Progetto di fattibilità tecnica ed economica per la realizzazione del “Nuovo Ospedale Unico del Quadrante Nord Ovest della Provincia di Cuneo (Saluzzo – Savigliano – Fossano)”.

Trasmissione Determinazione Dirigenziale n. 1763 del 05.11.2025.

GIUDIZIO POSITIVO DI COMPATIBILITÀ AMBIENTALE.

Figura 3: tracciato della linea AT T.737. La linea attraversa l'area oggetto di intervento trasversalmente e il sostegno 009 è interno all'area.

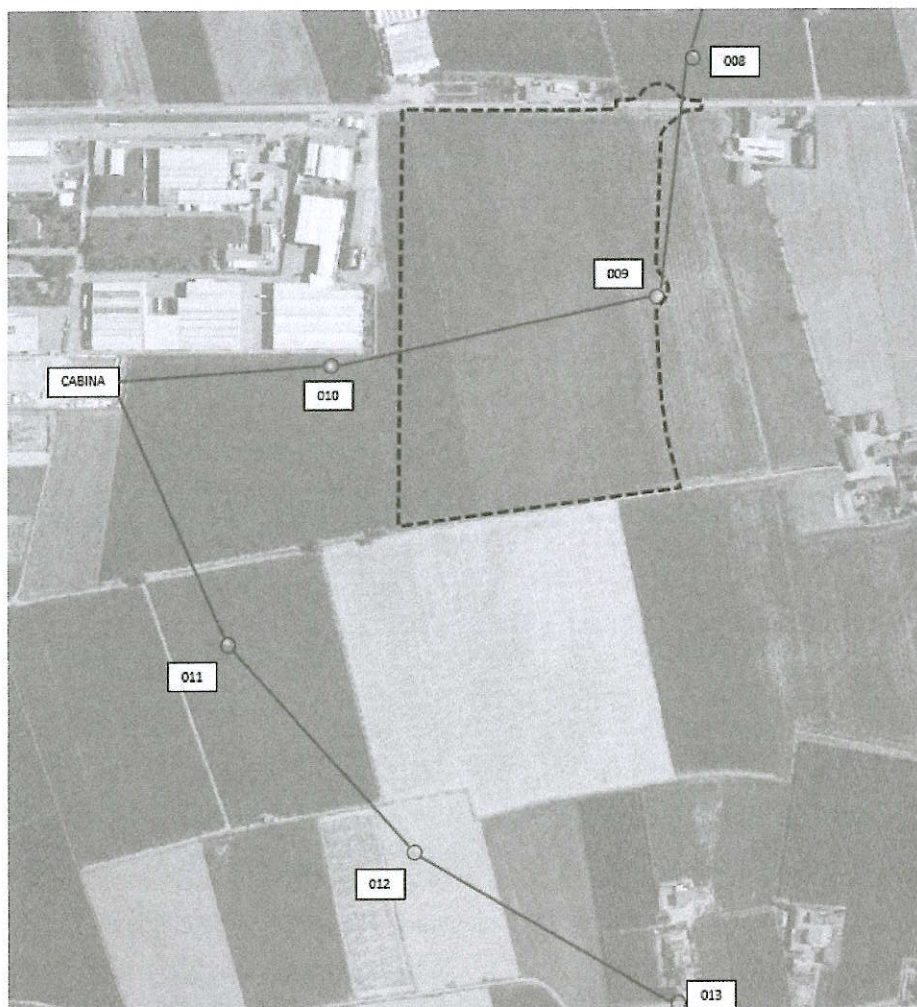
Si rammenta che la DPA è la distanza, in pianta sul livello del suolo, dalla proiezione del centro linea che garantisce che ogni punto la cui proiezione al suolo dal centro linea più di DPA si trovi all'esterno delle fasce di rispetto. Queste ultime poi sono definite come lo spazio che circonda un elettrodotto, che comprende tutti i punti, al di sopra e al di sotto del livello del suolo, caratterizzati da un'induzione magnetica in intensità maggiore o uguale all'obiettivo di qualità. Secondo quanto stabilito dall'art. 4 DPCM 8 luglio 2003, come era già stato fatto presente con il precedente parere, reso per il procedimento di Verifica di VIA per il parcheggio dell'ospedale (parere tecnico H10_2025_00384, trasmesso con nota Prot. ARPA n. 19513 del 05.03.2025), nella progettazione di nuove aree gioco per l'infanzia, di ambienti abitativi, di ambienti scolastici e di luoghi adibiti a permanenze giornaliere non inferiori a quattro ore in prossimità di linee ed installazioni elettriche già presenti nel territorio, ai fini della progressiva minimizzazione dell'esposizione della popolazione ai campi elettrici e magnetici generati dagli elettrodotti operanti alla frequenza di 50 Hz, si devono scegliere delle aree esterne alla fascia di rispetto e quindi esterne alla DPA.

Secondo quanto risulta dalla documentazione progettuale presentata, una parte degli edifici del complesso sembrerebbero ricadere invece all'interno della DPA, per cui il proponente si è attivato con Terna S.p.A. per rimuovere l'interferenza, come descritto nel documento "Relazione di risoluzione delle interferenze e delle comunicazioni con gli Enti" (doc. C1065_D_GE_GN_00_00_0003_r00). La Ditta ha proposto a Terna due soluzioni alternative, riportate in fig. 4 e 5: la prima consiste nel sostituire la linea aerea con una linea interrata che, a partire dalla cabina primaria, corra lungo Via San Giuliano e poi lungo la provinciale 662 e si ricongiunga con la linea aerea esistente presso il sostegno 008 (si veda fig. 3); la seconda prevede

Risulta necessario e si prende atto con favore della soluzione proposta, per le ragioni sopra citate, l'interramento della linea aerea o lo spostamento della stessa al fine di preservare ai fini della progressiva minimizzazione dell'esposizione della popolazione ai campi elettrici e magnetici generati dagli elettrodotti.

Figura 4: soluzione alternativa n. 1 (in giallo) per eliminare l'interferenza della linea AT con l'ospedale.

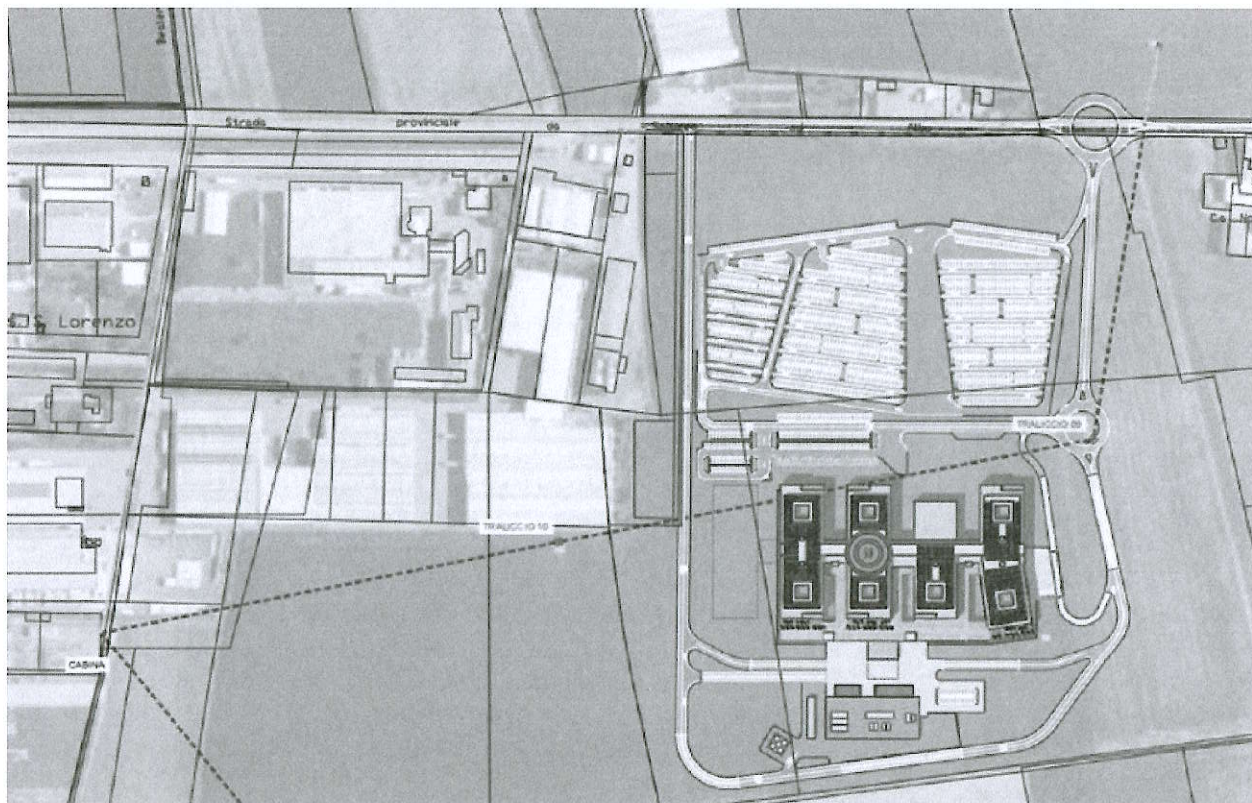
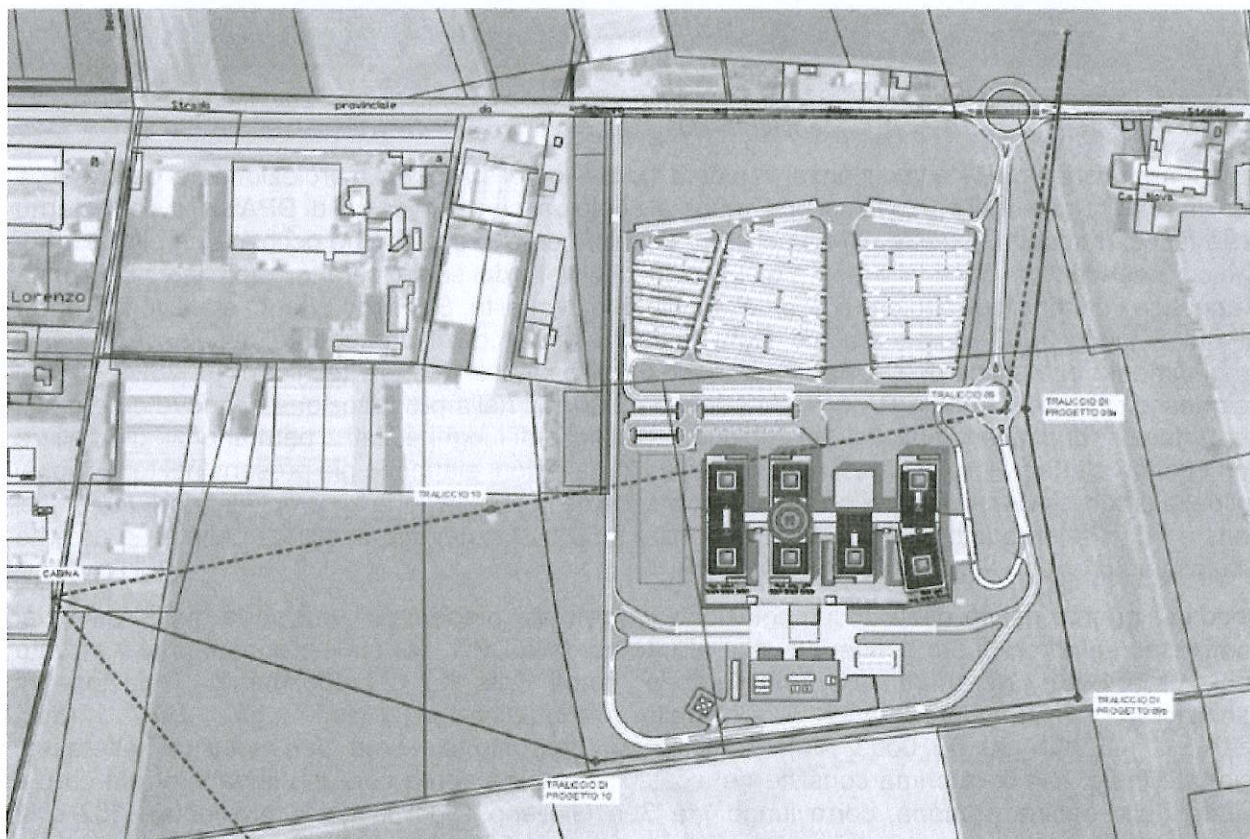
Il proponente dichiara di preferire la prima soluzione, anche se più costosa, poiché la seconda comporta possibili interferenze con la prevista tangenziale, con la traiettoria di atterraggio dell'elicottero e necessita anche di una valutazione dell'impatto del campo elettromagnetico generato dalla linea AT.

Fig. 6: schema dell'imbutto dispersivo inverso generato dalla restituzione delle portate emunte in pozzo

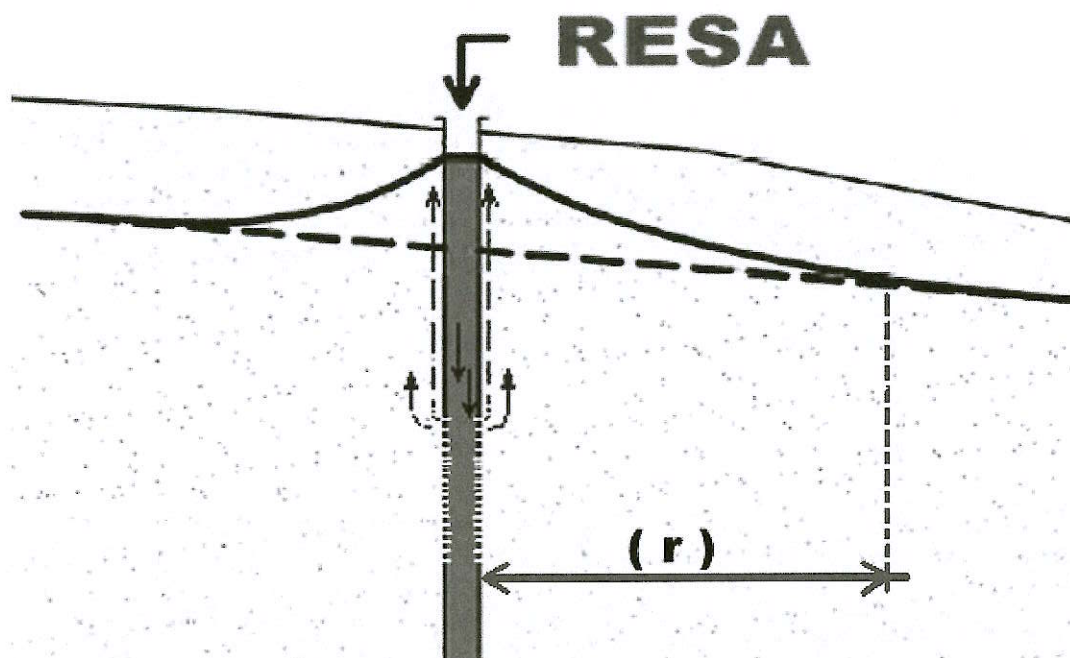
Fermo restando il fatto che **questa Struttura condivide l'opportunità dello sfruttamento geotermico dell'acquifero superficiale**, il proponente dovrà pertanto valutare gli aspetti evidenziati nei paragrafi precedenti anche attraverso la realizzazione di quanto previsto dalla Circolare regionale riportata in Fig. 7.

A ciò si aggiunga che, nella progettazione esecutiva, occorrerà considerare quegli aspetti legati alla manutenzione delle fenestrate laddove è noto in letteratura che gli sbalzi termici stagionali delle acque restituite (range di temperature dai 9 ai 19 °C) possono dare luogo, oltre alla proliferazione batterica, alla formazione di precipitati salini (scaling) che nel tempo possono intasarle con relativa perdita dell'efficienza dispersiva.

Si chiede, per i punti di prelievo e di resa, una valutazione nella riduzione in termini sia di numero che di profondità da realizzazione. Per i pozzi di resa è altresì necessaria una minuziosa progettazione esecutiva al fine di scongiurare i possibili aspetti negativi legati alla manutenzione delle fenestrate, approfondendo gli aspetti evidenziati dal Regolamento 5/R del 2015 della Regione Piemonte, così come modificato dalla nota 13.150.40/ATV/9-2015 (pervenuta in data 01.08.2017) con le richieste progettuali minime per la categoria in essere.
